Modulo per la presentazione delle osservazioni per i piani/programmi/progetti sottoposti a procedimenti di valutazione ambientale di competenza statale

ID: Codice procedura (ID_VIP/ID_MATTM):10844

Impianto per la produzione di energia elettrica da fonte eolica, costituito da 6 aerogeneratori della potenza complessiva di 37,2 MW, un sistema di accumulo da 25 MW e relative opere connesse in località "Rempillo" nel comune di Pitigliano (GR).

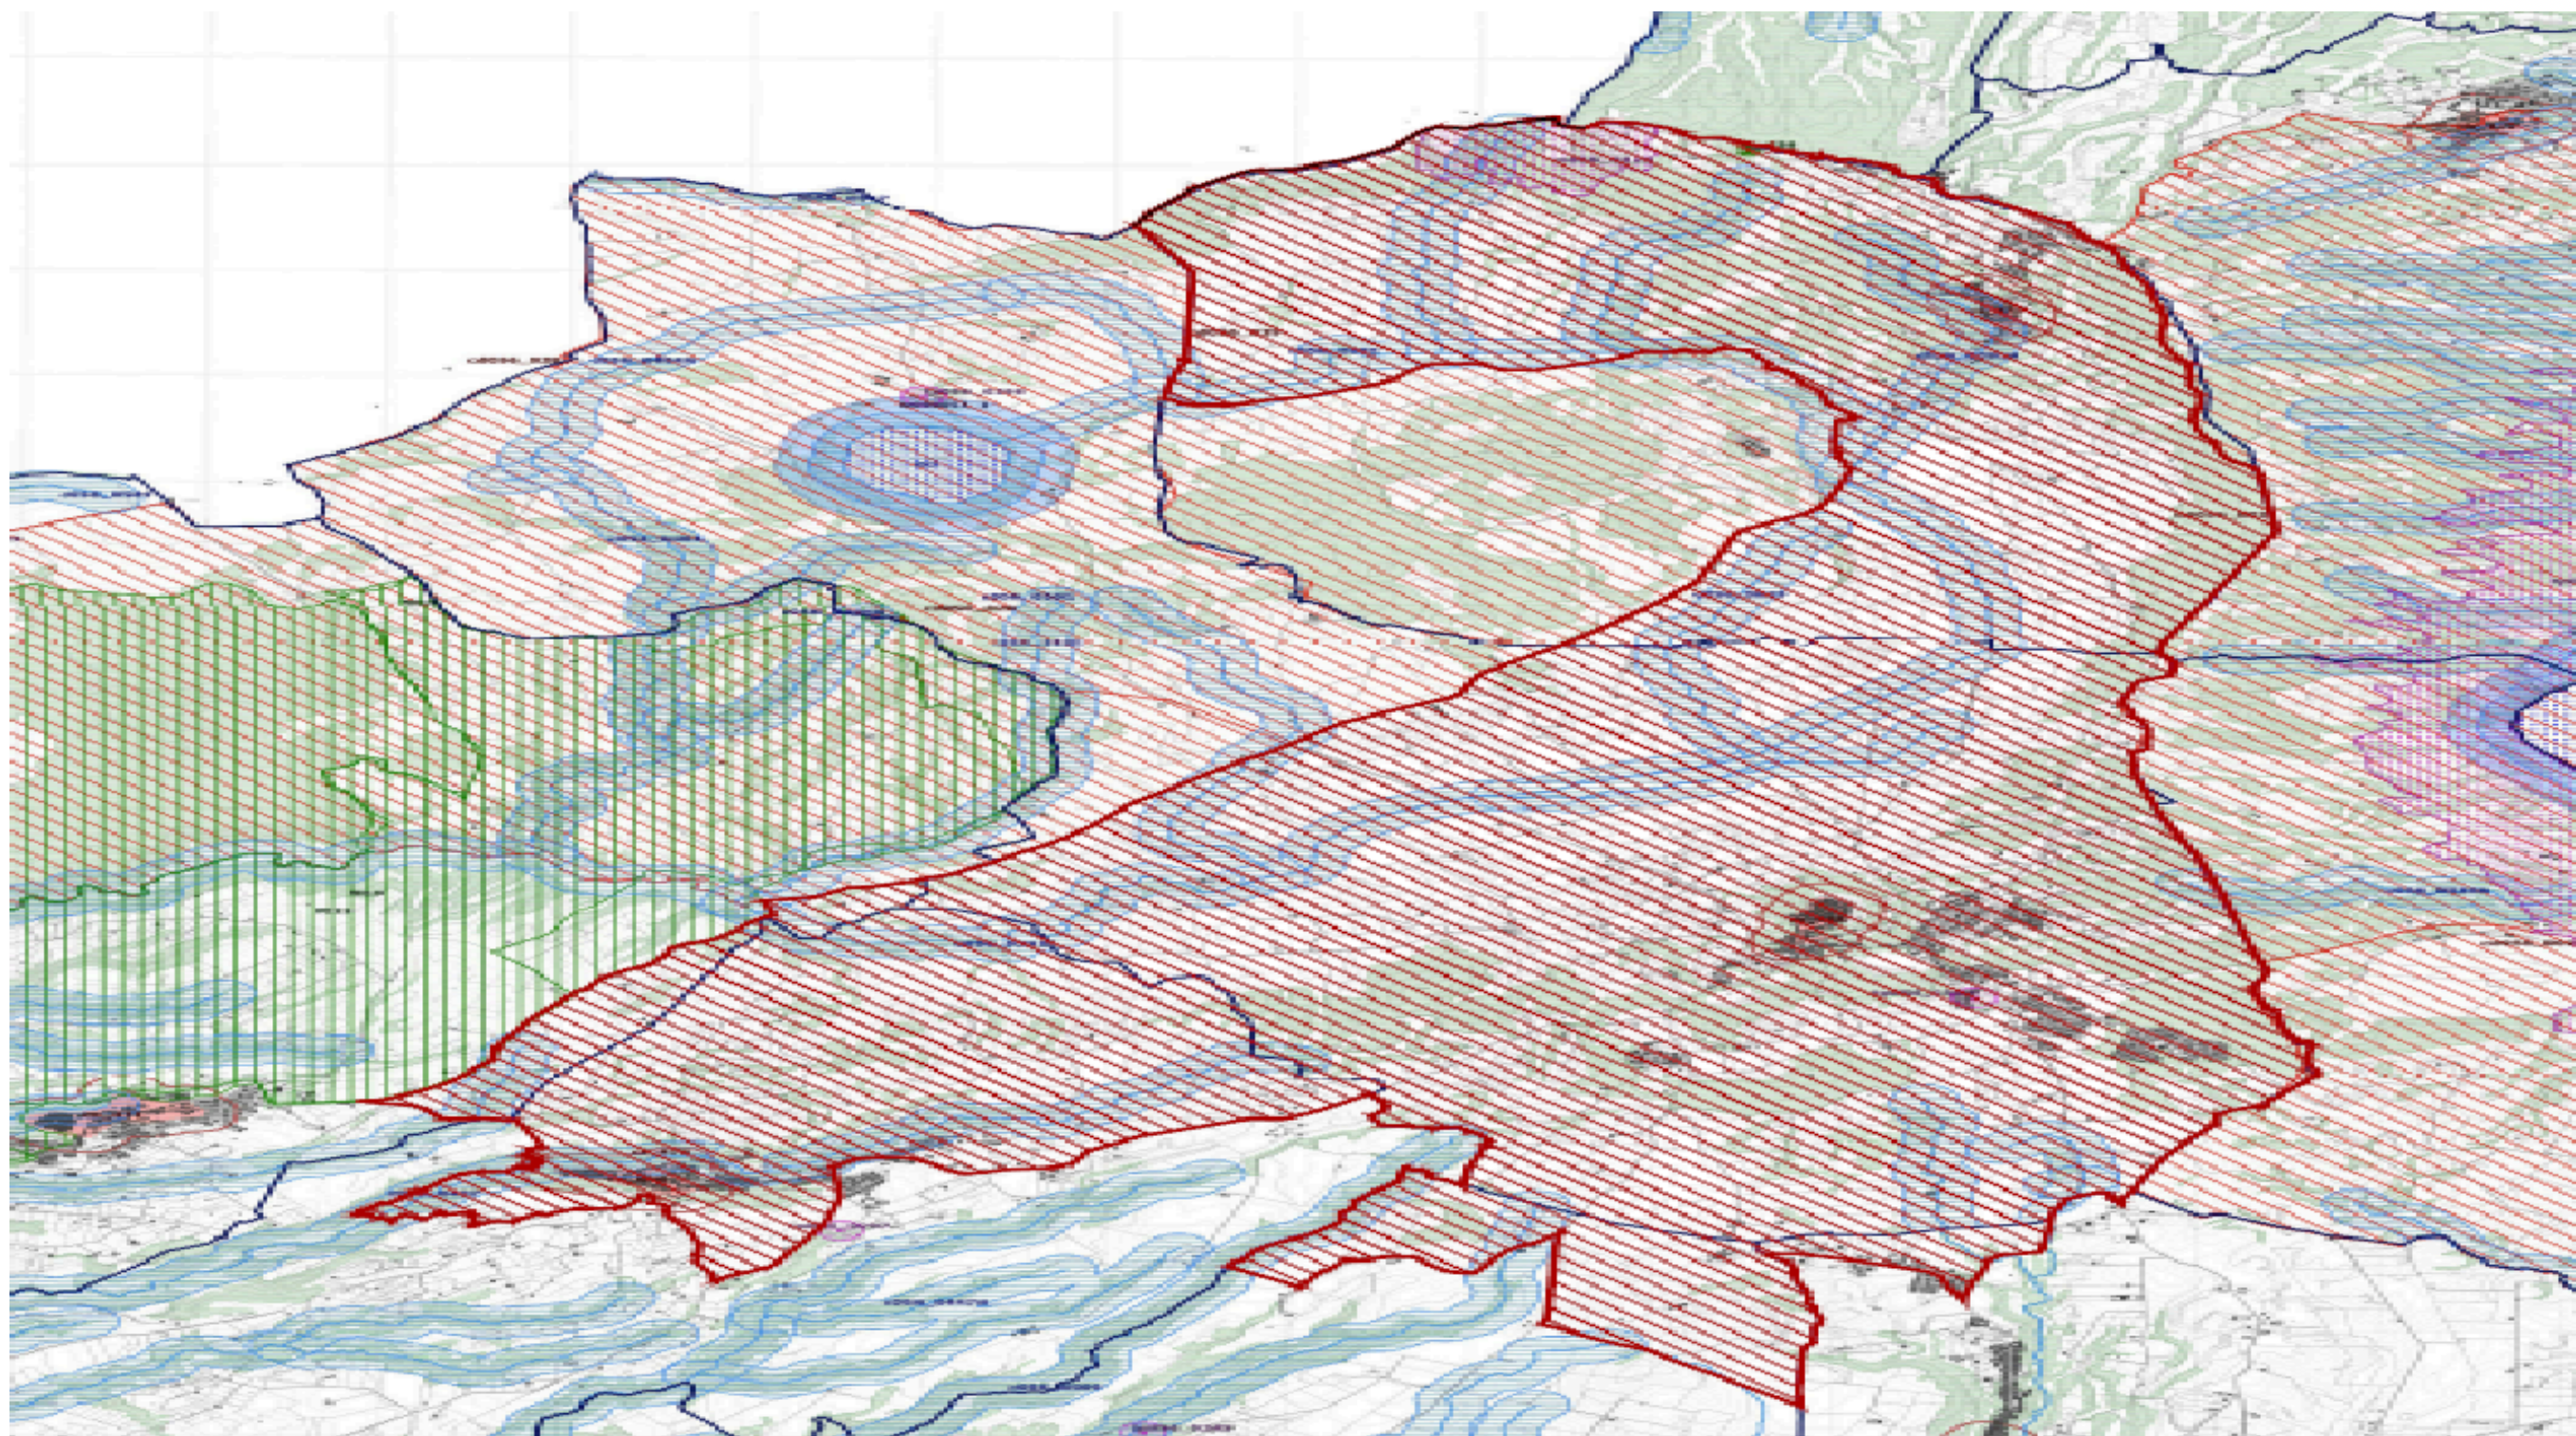
Alla luce del combinato disposto dal "vincolo sul patrimonio paesaggistico (artt. 136 e ss. e 142 del decreto legislativo n. 42/2004 e ss.mm.ii.) e sui beni culturali" (artt. 10 e ss. del decreto legislativo n. 42/2004 e ss.mm.ii.) e dal comma 8 lettera c-quarter del D.Lgs 191/2021 e ss.mm.ii si evince che, ad oggi, le aree in cui sono previsti gli insediamenti dei sei aereogeneratori dell'impianto eolico denominato "Rempillo" non sono idonee perché ricadono tutte all'interno della fascia di rispetto dei **beni paesaggistici di notevole interesse pubblico denominati "Conca del Lago di Mezzano e territorio circostante" (D.M. 22.05.1976)** comprendente anche il **vincolo "Selva del Lamone" (D.M. 22.05.1984)** tutelati **dall'art. 136 del Codice del Beni Culturali e del Paesaggio** e in particolare un aereogeneratori (P01) è a 100 metri dal primo vincolo citato e gli altri cinque compresi in una distanza massima tra 1 km e 2 km (vedi immagine n. 1 dell'ALLEGATO). Nella fascia di rispetto dei 3 km anche la porzione di vincolo rappresentato dalla Selva del Lamone che gode di altre importanti tutele in quanto Riserva Naturale regionale (L. 394/91 e L.R. 29/97), Zona di Protezione speciale (ZPS) insieme ai Monti di Castro collegati tra loro da una Zona di Conservazione Speciale (ZSC), il sistema fluviale Fiume Fiora-Olpeta. La Selva del Lamone oltre il vincolo paesaggistico di notevole interesse pubblico che la rende area non idonea all'installazione degli impianti FER anche nelle sue fasce di rispetto dei 3 km, gode di un'altra tutela che ne rivela l'importanza di area di importanza internazionale per l'avifauna IBA (012) che viene collegata all'altra IBA (099) Lago di Bolsena attraverso la ZPS Caldera di Latera e la ZSC Lago di Mezzano che insieme sono compresi nel vincolo paesaggistico " Conca Lago di Mezzano..." e verranno uniti dal nuovo vincolo paesaggistico "*Ambito paesaggistico, geologico e geomorfologico dell'orlo della caldera di Latera e delle sue pendici interessate dai centri eruttivi periferici*" (si veda a riguardo la proposta pubblicata sul sito del MIC in data 09/08/2023 e

l'immagine n. 2 dell' ALLEGATO) all'area di notevole interesse pubblico " Conca del lago di Bolsena" (D.M. 24.10.1960). Praticamente una vasta zona che per interesse paesaggistico e naturalistico oltre che storico, archeologico e identitario rappresenta un unicum nel panorama nazionale.

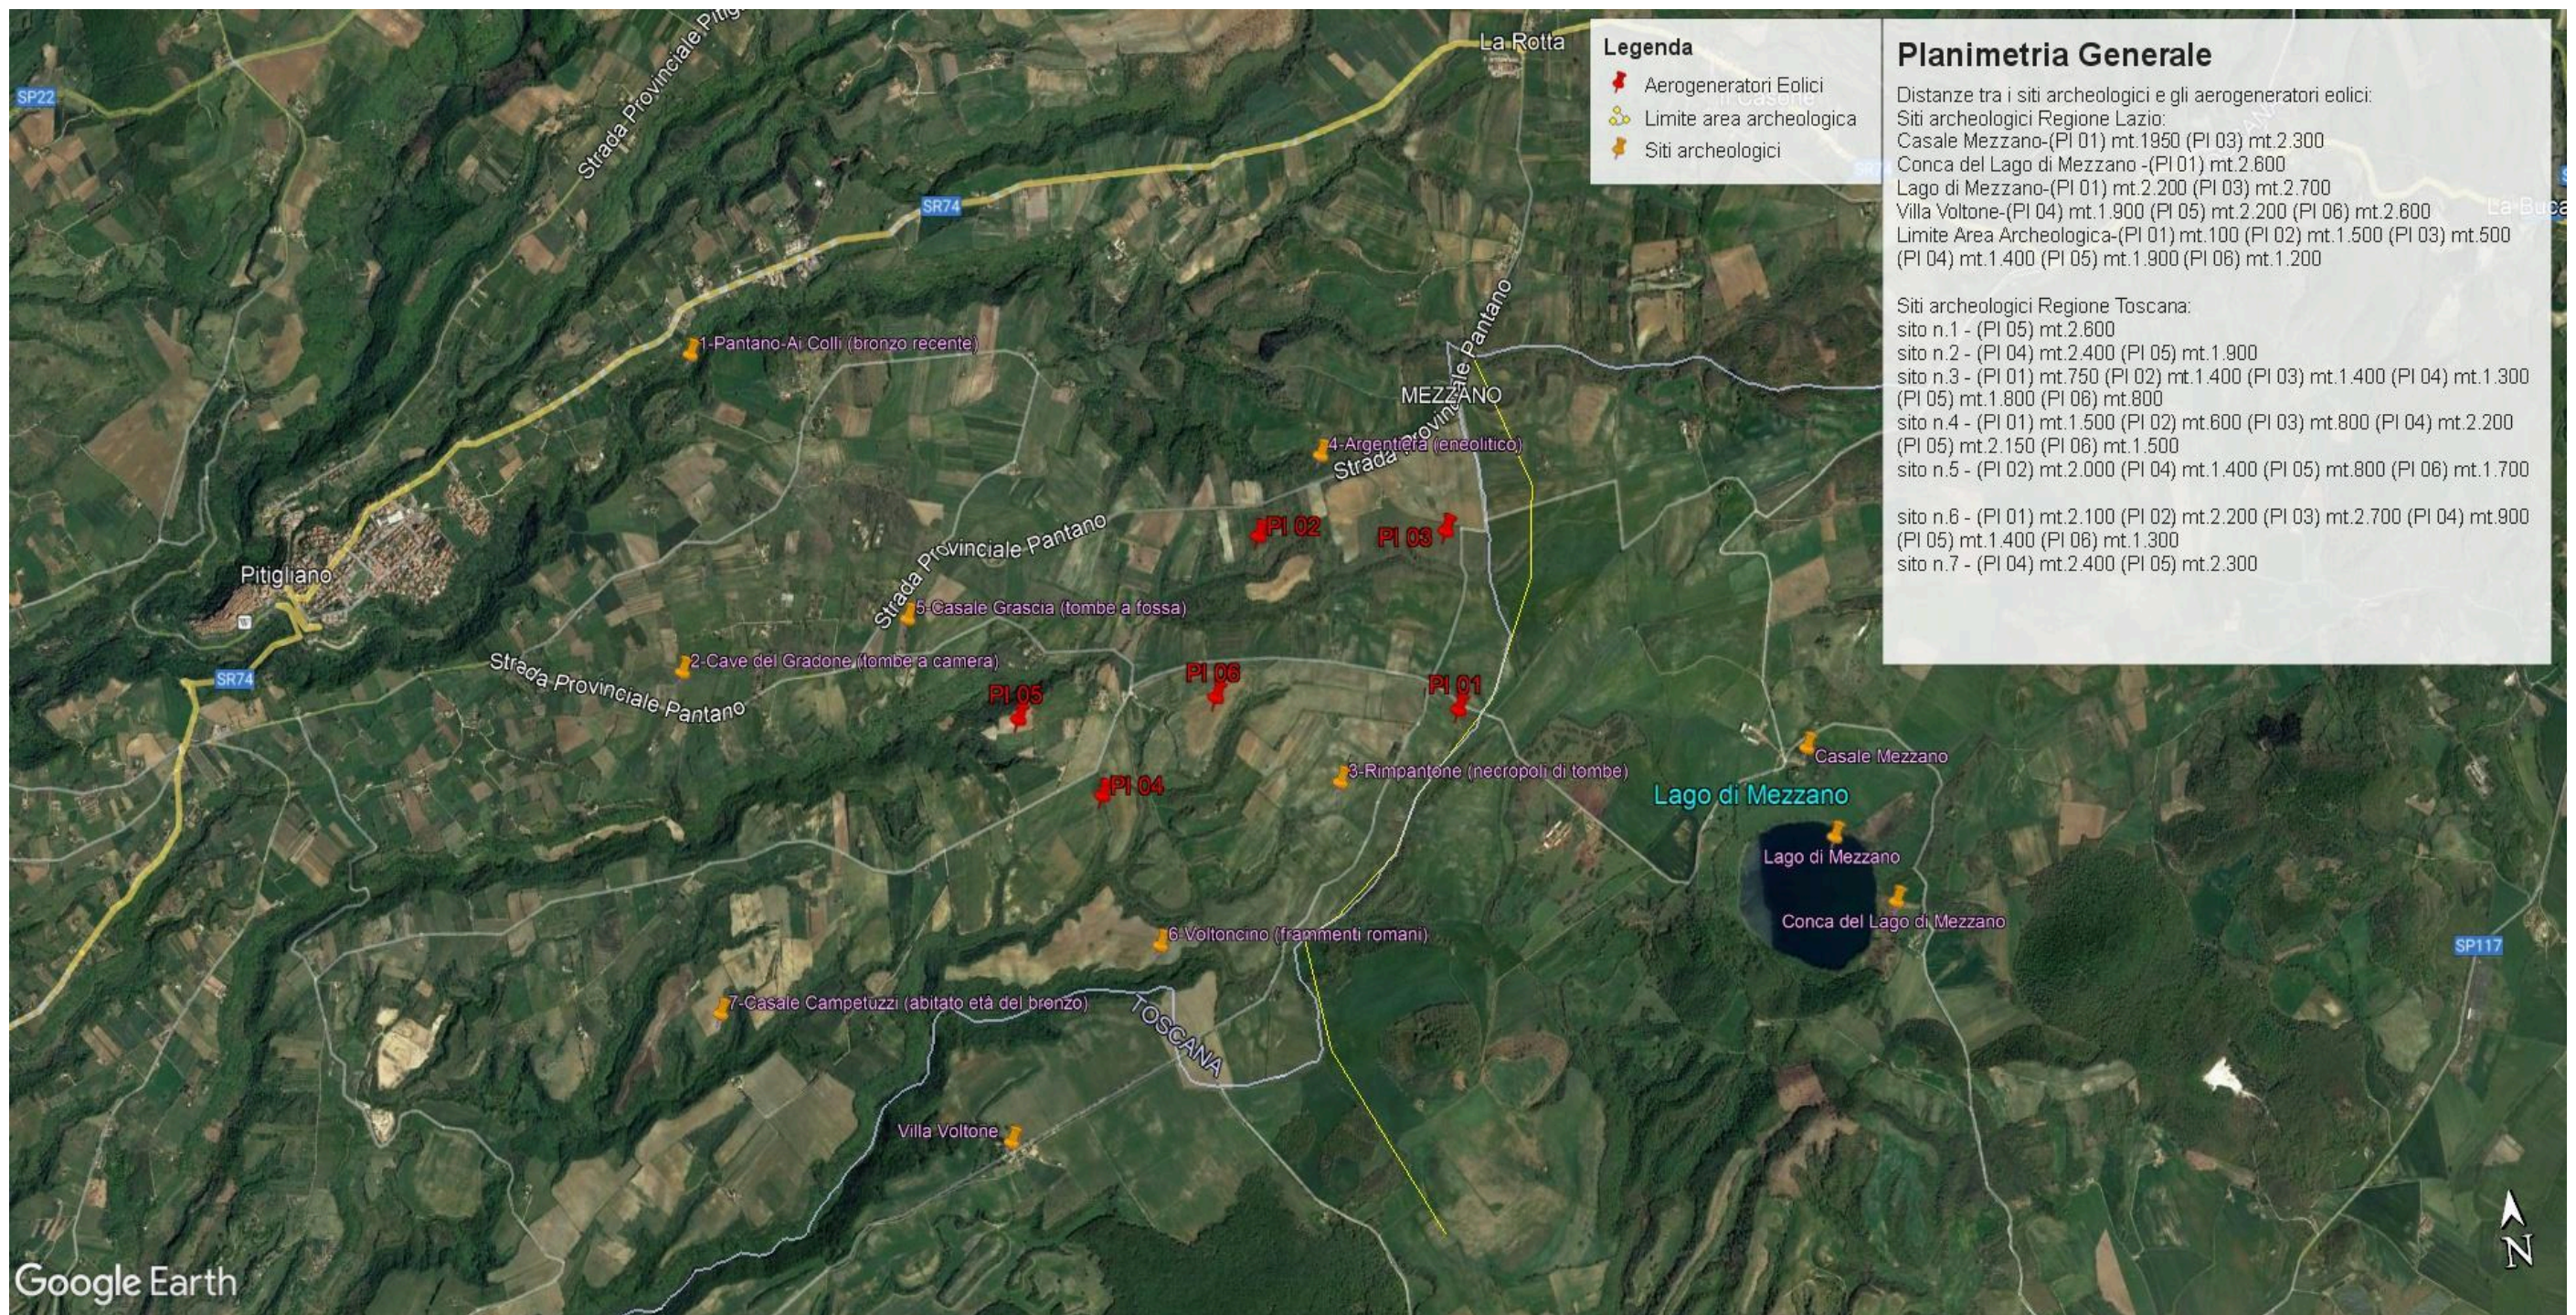
Inoltre, la zona in cui insisterebbe l'impianto eolico industriale Rempillo è compresa nelle fasce di rispetto di 3 km di diversi beni archeologici tutelati dalla parte II del Codice dei Beni Culturali (vedi

Allegato, immagine n. 3). Inoltre le pale P04 e P05 ricadono all'interno di un'area archeologica che la Proponente vorrebbe cancellare per il semplice fatto che non è riportata nel documento regionale ma nel documento provinciale come meglio dettagliato nell'Osservazione n. 5. Alla luce di quanto documentato appare chiaro quindi che la collocazione dell'impianto non ha tenuto conto alcuno dei vincoli dell'area nella quale è stato progettato e l'inserimento dell'impianto eolico nel paesaggio e sul territorio non è corretto (Allegato IV delle Linee guida nazionali di cui al D.M dello Sviluppo economico del 10.09.2010).
